NUOVE OPERE DI REGOLAZIONE PER LA MESSA IN SICUREZZA DEL LAGO D'IDRO PROGETTO DEFINITIVO

STUDI AMBIENTALI

CHIARIMENTI RICHIESTI DAL MINISTERO DELL'AMBIENTE E DELLA
TUTELA DEL TERRITORIO E DEL MARE
PROT.DVA-2011-0030727 DEL 7/12/2011

REGIONE LOMBARDIA
NUOVE OPERE DI REGOLAZIONE PER LA MESSA IN SICUREZZA DEL LAGO D'IDRO
INTEGRAZIONI SIA

Figura 11: simulazione di piena Tr 1000 allo stato di fatto con scarico anche dalla centrale ENEL – Idrogramma a doppio colmo

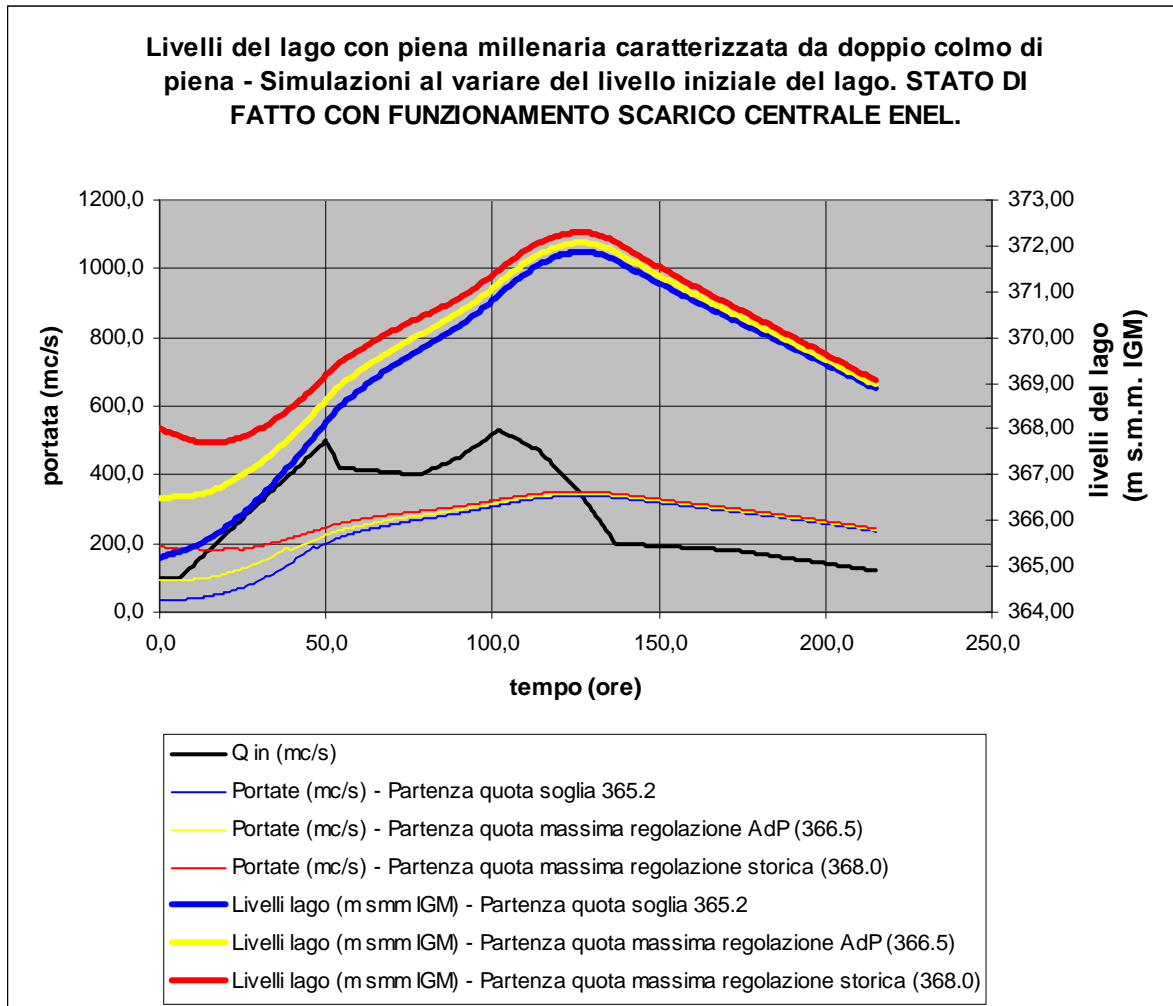
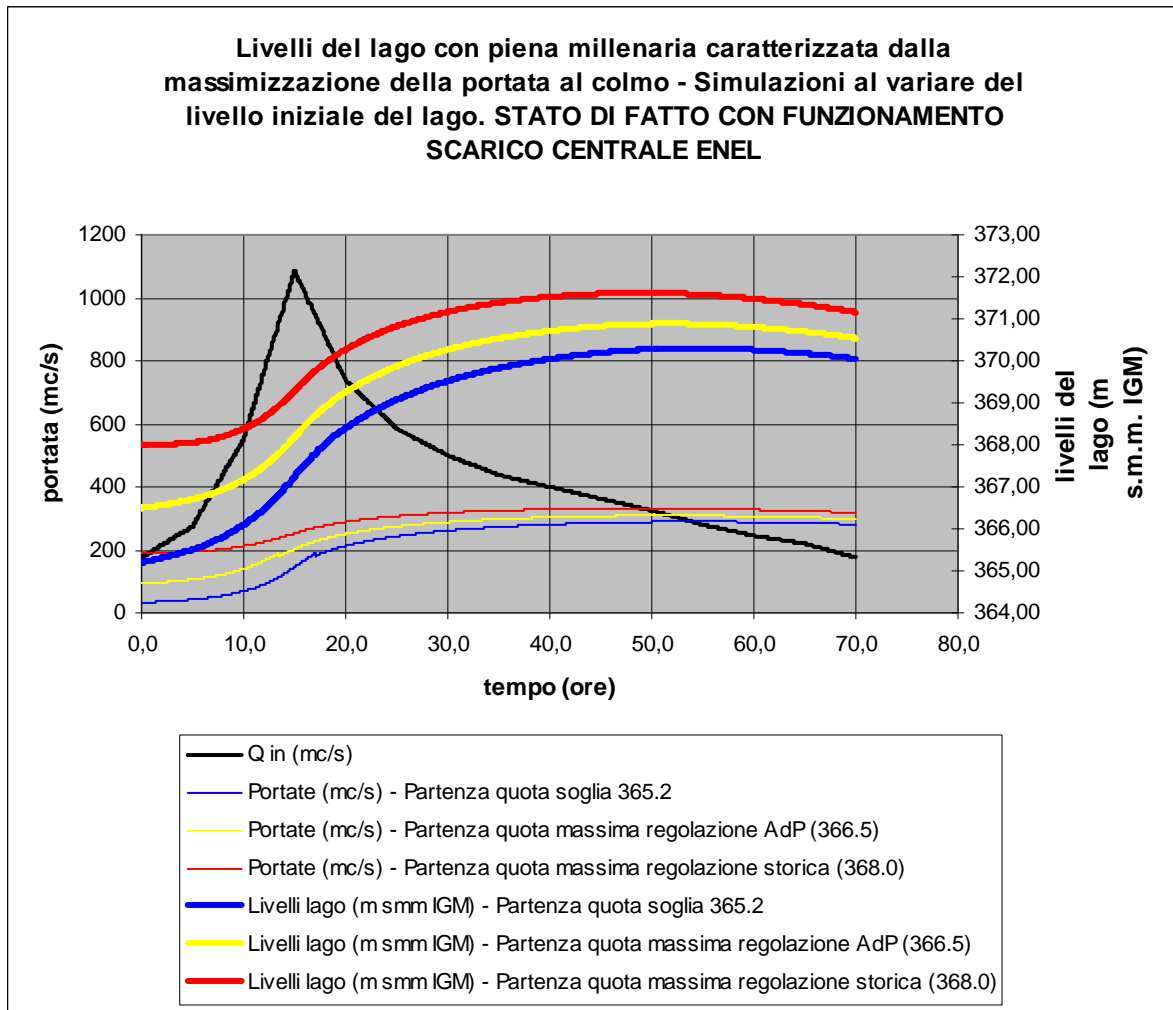
Si riporta come richiesto le simulazioni allo stato di fatto, con Tr 1000 anni, con funzionamento a pieno carico della galleria Enel che consente l'evacuazione di una portata aggiuntiva di 30 mc/s.

Figura 22: confronto tra le simulazioni con tempo di ritorno 1000 anni con soglia a protezione dell'imbocco (a sinistra) e senza (a destra)

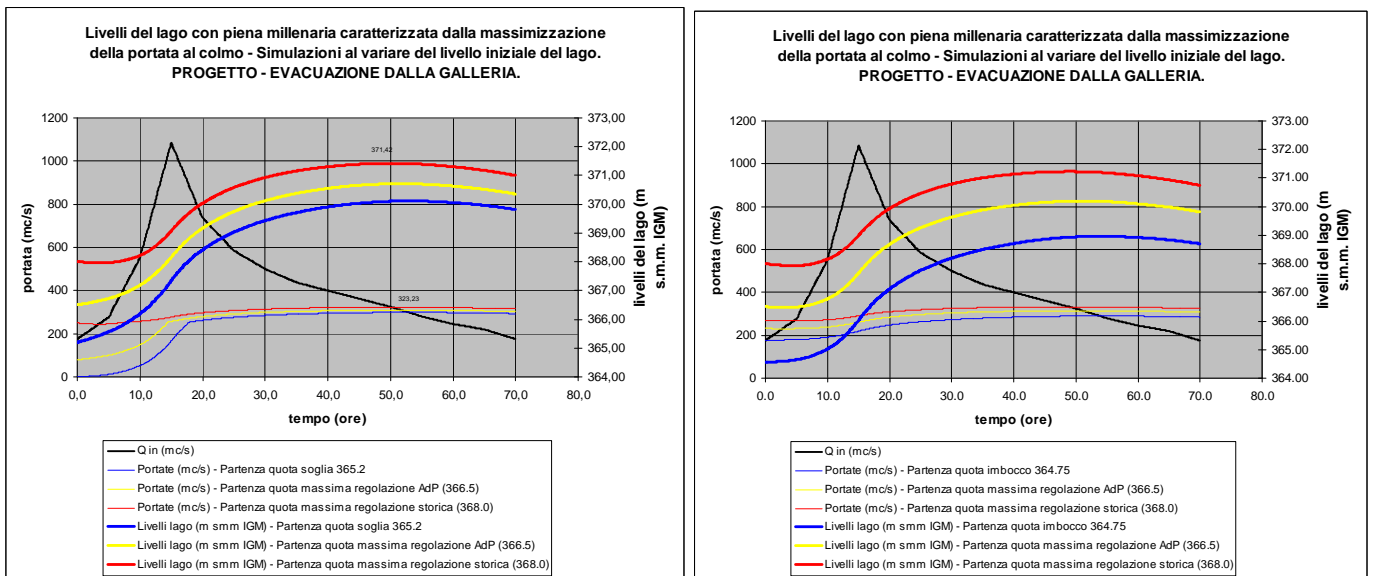
Da evidenziare inoltre che l'eliminazione della soglia, potrebbe consentire in caso di eventi estremi e catastrofici, di abbassare il lago al di sotto della minima regolazione e quindi contenere ulteriormente i livelli di piena.
